Referencia: **Contrato de Concesión Bajo el Esquema APP N° 015 del 11 septiembre de 2015.**

Asunto: **Respuesta a su radicado R001297-20, "Derecho de petición sobre presuntas afectaciones de descole ubicado en el PR 18+480 relacionadas con las actividades constructivas del proyecto de referencia." 2001297-20**

Imagen 2. Eje longitudinal del encauzamiento de descole proyectado.

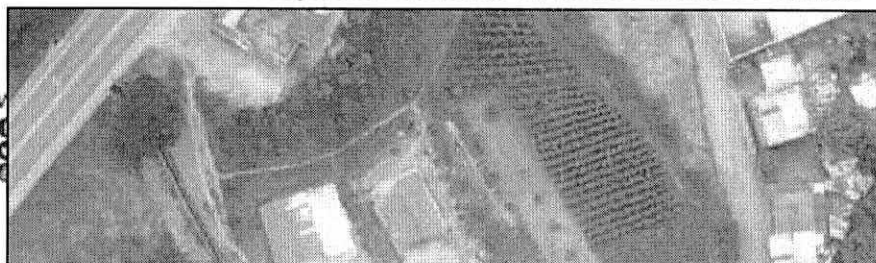
En la imagen 2 se presenta el eje longitudinal del encauzamiento proyectado, se conservó el alineamiento de la acequia existente desde la salida de la alcantarilla en la vía Panamericana hasta su entrega a la cuneta de la vía de acceso a Puerres.

Imagen 3. Sección transversal encauzamiento de descole proyectado.

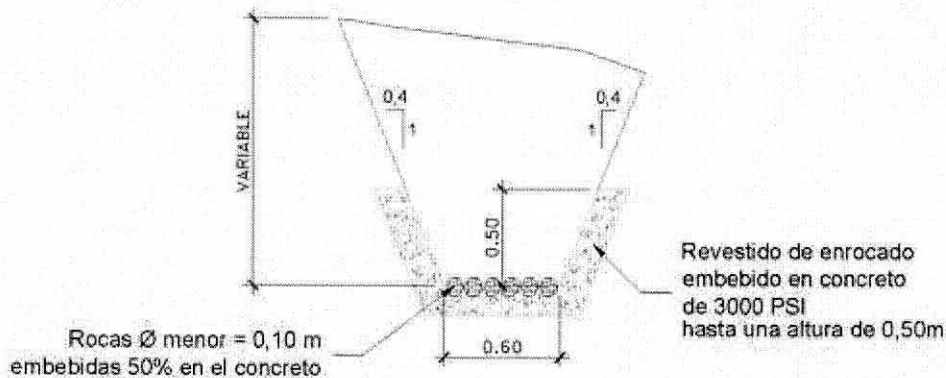
Como se mencionó anteriormente, el caudal de diseño para esta estructura de drenaje es de 700 l/s y corresponde al caudal esperado en una tormenta con un periodo de retorno de 100 años. En la imagen 3 y 4 se presentan la sección transversal del canal trapezoidal (encauzamiento) y el dissipador escalonado con poceta de quietamiento de caudal en la entrega a la vía de acceso a Puerres.

Teniendo en cuenta la pendiente de descole existente, se proyectó un encauzamiento de sección trapezoidal en concreto con un enrocado en la base para disipar la energía del flujo, en el punto de entrega en la vía que conduce al municipio de Puerres, se proyectó un bajante escalonado y una poceta de aquietamiento de caudal para garantizar una adecuada conducción del agua hacia la cuneta lateral de dicha vía.
